פורום אורבני גינות העיר 30.10.2024 – סיכום

ריש לקיש 11

● הילדסהימר 15

חזיתות וחתכים מתוך מסמכי התכנית

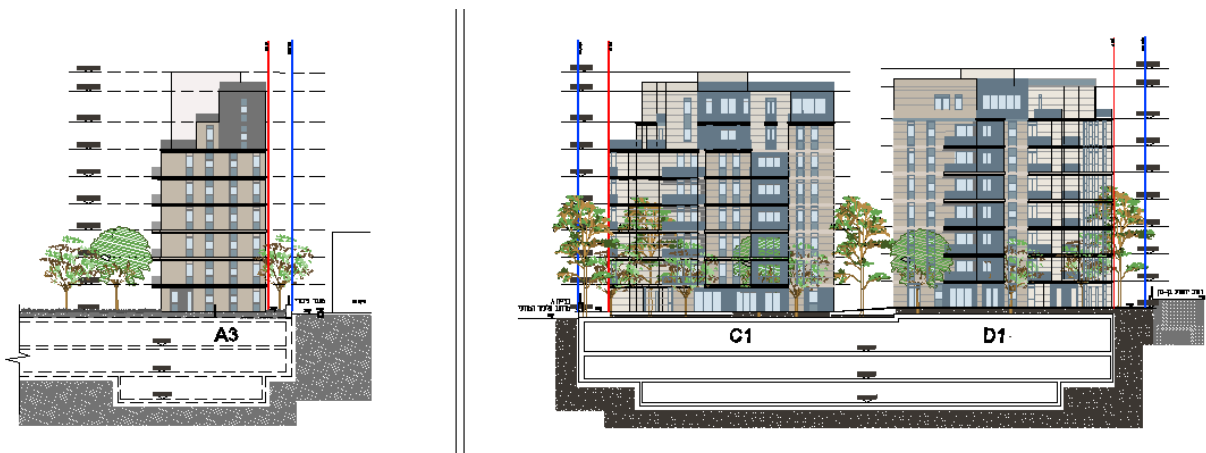
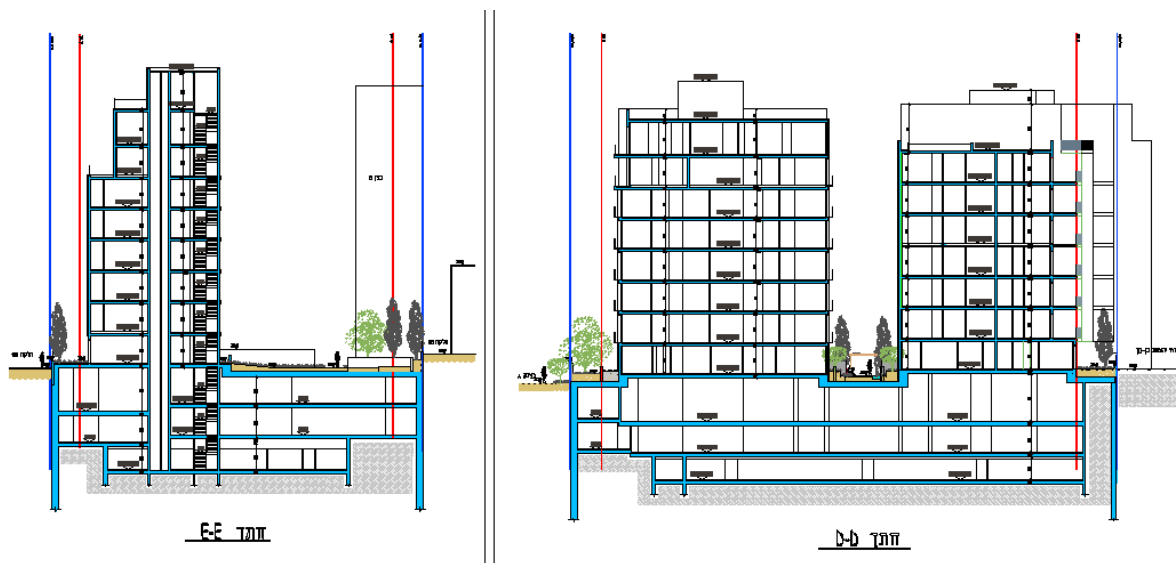
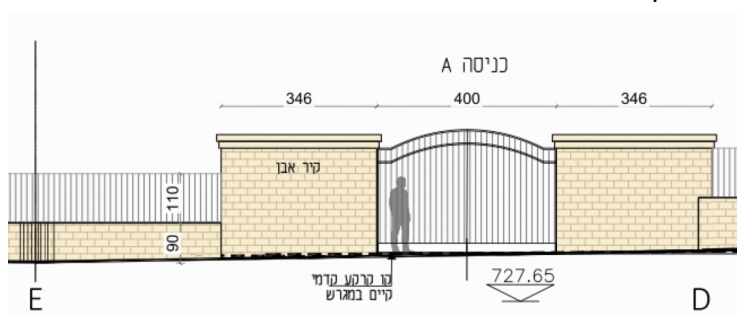
בניגוד למדיניות תכנית אב למושבות, התכנית מציעה חריגה משמעותית בגובה המבנים.

עפ"י מסמכי התכנית, המבנים המוצעים בעלי 9 קומות מעל הכניסה הקובעת. בחריגה של 3 קומות מהגובה המותר עפ"י תכנית אב למושבות. לציין כי 3 קומות העליונות בנוסחה חלקית בלבד. אך קיימות חזיתות במתחם שאין נסיגה והגובה של המבנה הינו 9 קומות מהקרקע עד מעקה הגג.

עפ"י מסמכי התכנית, המבנים המוצעים מגיעים לגובה אבסולוטי של 38.70 מ' מעל הכניסה הקובעת. בחריגה של 19.2 מ' מעל הגובה הנקבע בתכנית אב למושבות. למעשה, הבנינים המוצעים, הם בגובה כפול מהמותר!

מינהל קהילתי גינות העיר מתנגד נחרצות לחריגת הגובה של התכנית המוצעת. מבקשים לצמצם את מספר הקומות ולגובה המותר עפ"י תכנית אב למושבות. התכנית לא מצדיקה את החריגה, לא בפרוגרמה ציבורית, לא במרחבים ציבוריים פתוחים ולא בכל תרומה אחרת לטובת השכונה והקהילה המקומית. ולכן, אין הצדקה למתן אישור לחריגה כל כך משמעותית בתנאים הנוכחים.

תכנית קומת קרקע ממסמכי התכנית

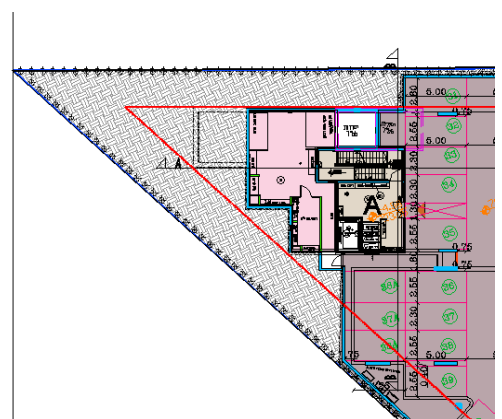
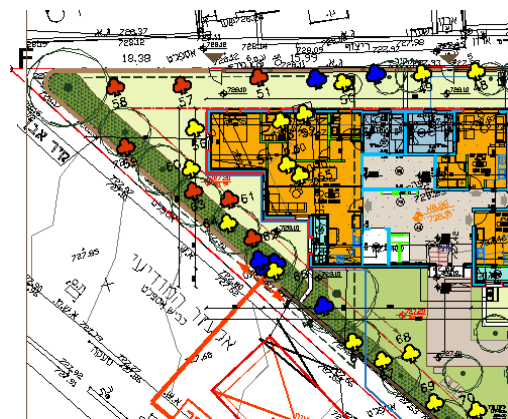
משום שמסמכי התכנית בארכיב העירוני לא כוללים סקר עצים, מאד קשה להתייחס להצעה לכריתת כל העצים במתחם. האם מדובר על עצים משמעותיים? בעריכות גבוהה? איך התכנית לכריתה כל כך מסיבית של עצים מתיישרת עם המדיניות החדשה של עיריית ירושלים לשמירת עצים בוגרים בעיר לטובת צל, איכות אוויר ונוף אופייני לעיר?

התכנית שומרת רק על עצים בודדים כאשר העצים המוצעים בפיתוח מעל גג החניון התת קרקעי, לא יגדלו לעולם לגובה העצים הקיימים היום. ללא עהצים רחבי הנוף הקיימים יאבד השכונה כולה, ובוודאי המתחם המדובר את אחד ממאפייניו החשובים, ויהיה מתחם עירום וחשוף. \

מינהל קהילתי גינות העיר מתנגד נחרצות להצעת התכנית לכרות את כל העצים הבוגרים בחלקה (למעט בודדים) ומבקש: (א) ליישר קו עם המדיניות החדשה של העיר שמירת עצים בוגרים לטובת הצל בעיר, איכות אוויר והנוף האופייני של העיר ההיסטורית. (ב) לצמצם את החפירה בתת הקרקע ולהגדיר איזורים ללא חפירה, ו(ג) לצמצם את קונטור החניון התת קרקעי ולשמור מקבצים של עצים בגבולות החלקה.

פרט של תכנית קומת קרקע ממסמכי התכנית.

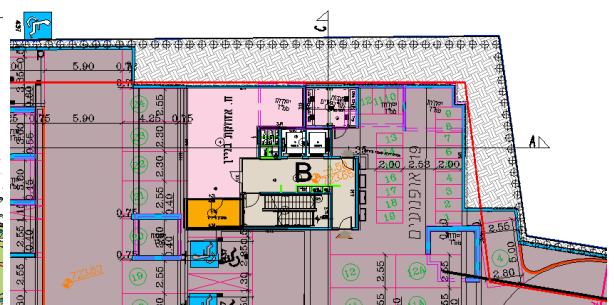
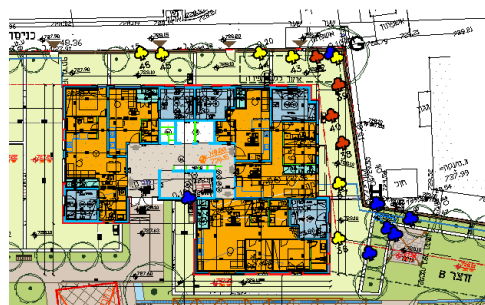
צורת החניון התת קרקעי, משאיר פינות ללא בניה. בפינות האלה יש לשמר את כל העצים הקיימים. למשל:

- עצים 56 ו-60 צריכים להיות בצבע אדום (לשימור).
- עצים 37, 43, 44, 45, 46. עוד עץ ליד עץ 42 ללא מספר שמוסמן בצהוב.
- עצים 14, 15, 17, 18, 21, 25

פרט של תכנית קומת קרקע ממסמכי התכנית.

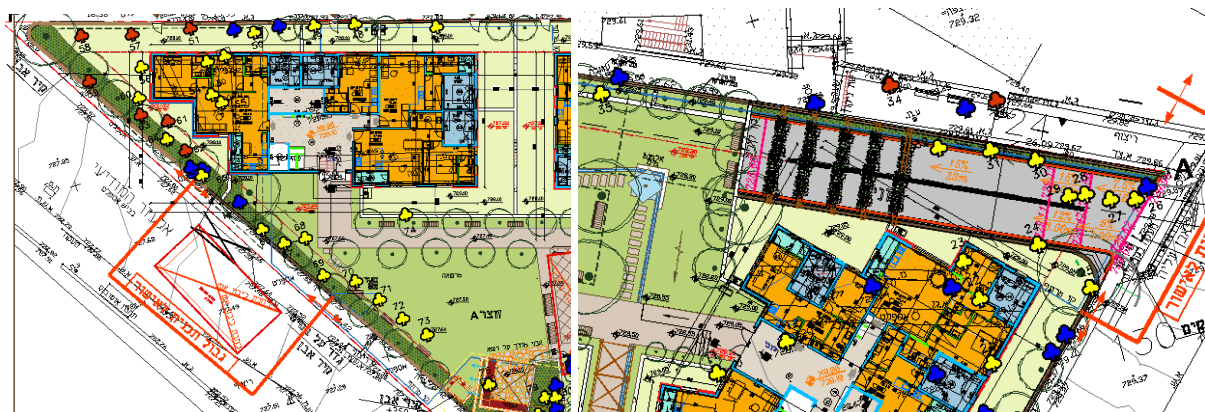
ניתן לצמצם את שטחי החניון והכניסה אליו עפ"י הנחיות תכנית אב למושבות ל-60%, ולהשאיר עוד איזורים ללא חפירה וכך לשמור עוד עצים בוגרים קיימים על גבולות המתחם. למשל:

- כל הגבול הצפוני: עצים 26, 27, 28, 29, 30, 31, 32, 35.
- כל הגבול הדרומי לכפי אלעזר המודעי: עצים: 60, 64, 66, 67, 68, 69, 70, 71, 72, 73.

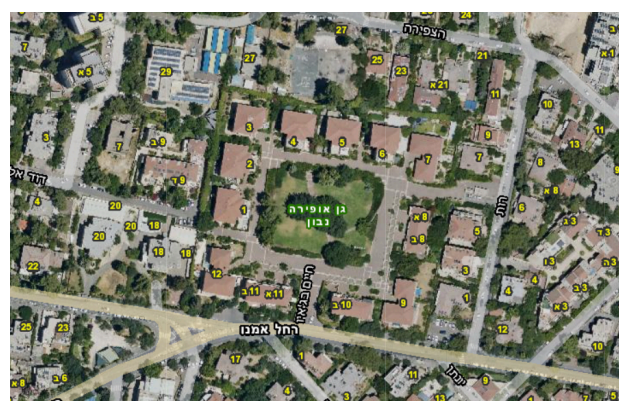
התכנית שבנדון מציעה מתחם סגור ובפועל "Gated community". ע"י גידור מסיבי של המתחם, חומות של כ-2 מ' כלפי השכונה, שערים לגינות פרטיות בקומת הקרקע וע"י שטחים פתוחים מגוונים נעולים בתוך חומות סגורות. התכנית מציעה מציאות חדשה של "אי בודד" ומבודד. של מתחם שמפנה את גבו לשכונה. מתחם שאינו מעונין להיות חלק מהשכונה והמרקם השכונתי והקהילתי. האם זה החזון (והרצון) של התושבים שחיים במתחם היום?

המינהל מתנגד לתפיסה הזרה שהתכנית מציגה ומציעה כ-"Gated community". המינהל מתנגד לחוסר קישוריות של התכנית למרחב השכונתי (ע"י מעברים, שבילים, קיצורי דרך). המינהל מבקש לחבר את המתחם המוצע והקהילה הקיימת והחדשה שתגור במתחם, ע"י מעברים, שערים פתוחים ושבילים המחברים את מערכת ההליכה של העיר לשבילי המתחם. אנחנו מבקשים שהקהילה הותיקה והחדשה שתגור במתחם, יהיו חלק אינטגרלי של הקהילה המקומית ושיהנו מחיבורים לשכונה, לשירותים הקהילתיים ולקהילה הסובבת את המתחם.

ממסמכי התכנית

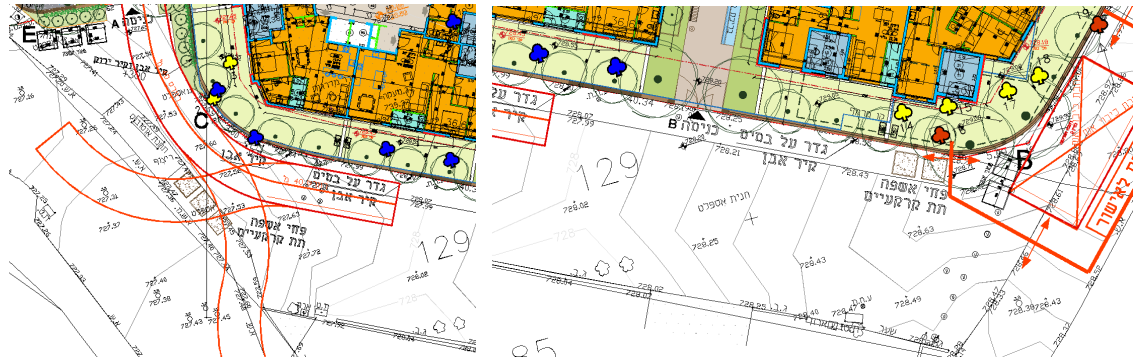
התכנית מצהירה כי אין הקלות. עם זאת, התכנית בחריגה משמעותית ממדיניות השכונה. ולכן, נדרש תיקון בטופס 1 של ההיתר.

חתיים מתוך מסמכי התכנית.

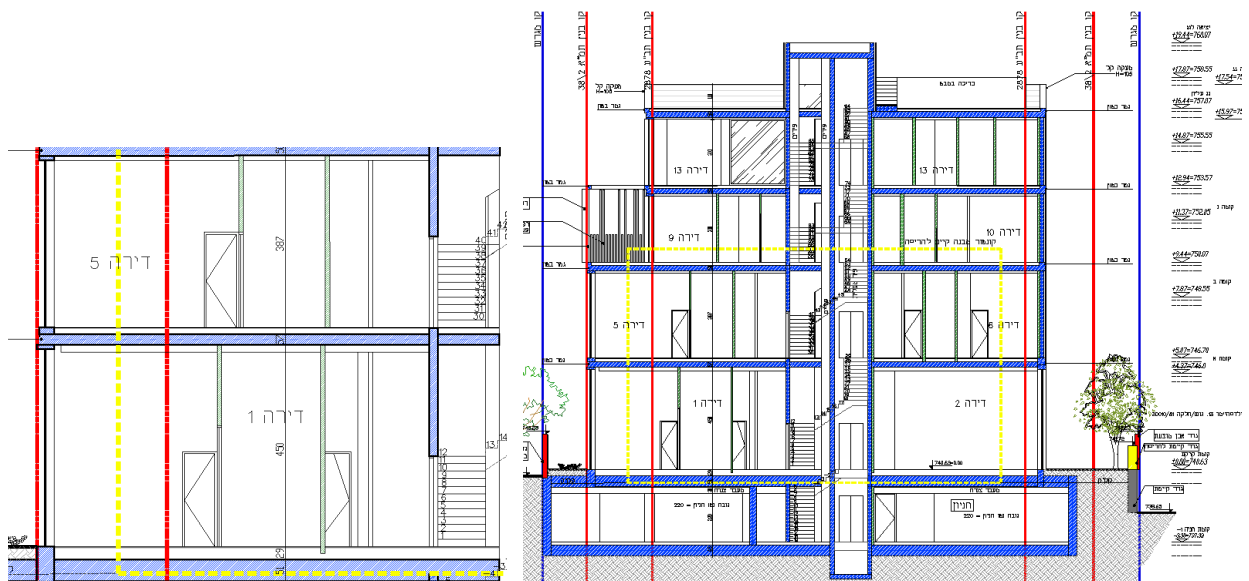
בניגוד למדיניות תכנית אב למושבות, התכנית מציעה חריגה משמעותית בגובה המבנים. אמנם בניה של 4 קומות בלבד - עפ"י הנחית תכנית אב למושבות - אך כל קומה מוצעת הינה 4.50 מ' ו-3.88 מ'. כ"כ התכנית מגיעה לגובה של 19.44 מ' בחריגה של כ-8 מ' מהגובה המקסימלי עבור בניה של 4 קומות עפ"י מדיניות תכנית אב.

המינהל הקהילתי גינות העיר מתנגד בתוקף לחריגה המוצעת. אין כל סיבה להציע קומות בגובה 4.50 מ' כאשר התכנית בחריגה מהגובה המקסימלי המותר.

יש לצמצם את הגבהים של הקומות בתכנית ולצמצם את סה"כ גובה התכנית לגובה המותר.

יש להעביר את כל המתקנים הטכניים של התכנית, במקום על הגג, לקומת המרתף.

יש להפוך את הגג של התכנית לגג מגונן וגג ירוק, עפ"י מדיניות תכנית אב למושבות.

תכנית קומת קרקע מתוך מסמכי התכנית.

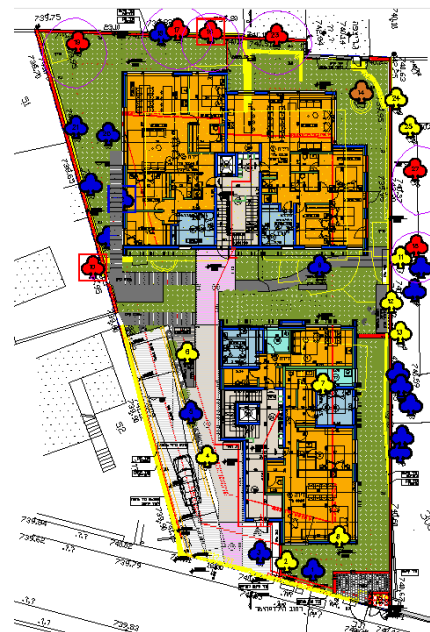
התכנית מציעה כריתה מסיבית של העצים בחלקה (בצבע צהוב). כמו כן, התכנית מציעה כריתה גם של עצים בחלקות השכנות (עצים מס' 11, 12, 13, 24, 25). התכנית מציעה כריתה של עץ על חזית החלקה (מס' 2).

מינהל קהילתי גינות העיר מתנגד בתוקף לכריתת העצים בחלקה, כאשר התכנון לא מתייחס לקיומם. המינהל מחזק את המלצה של מהנדס העיר לסימון עצים לשימור ולבקש שמיקום ושימור העצים ינחה את התכנון המוצע ולא ההפך. מבקשים ומחזקים את המלצת מהנדס העיר, לערוך שינויים לתכנון ולשמר את כל העצים בחלקה.
